OTIF/RID/RC/2022/12
(ECE/TRANS/WP.15/AC.1/2022/12)

Gemeinsame Tagung des RID-Fachausschusses und der
Arbeitsgruppe für die Beförderung gefährlicher Güter
(Bern, 14. bis 18. März 2022)

Kennzeichnung von Tanks zur Beförderung von entzündbaren verflüssigten Gasen, die mit Sicherheitsventilen ausgerüstet sind

Antrag von *Liquid Gas Europe* im Namen BLEVE-Arbeitsgruppe

6.8.3.2.9.6.3

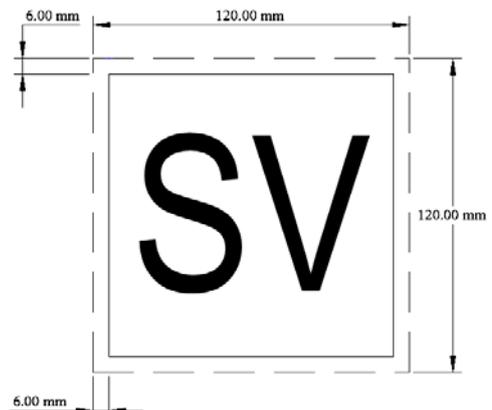
Für Tankcontainer mit einem Fassungsraum von weniger als 1 500 Litern, dürfen die Abmessungen des Kennzeichens auf bis zu 120 mm x 120 mm verkleinert werden. Die schwarze Linie innerhalb des Rands muss parallel zum Rand verlaufen, wobei der Abstand zwischen dieser Linie und dem Rand des Kennzeichens 6 mm betragen muss. Die schwarzen Buchstaben «SV» müssen eine Zeichenhöhe von mindestens 60 mm haben.
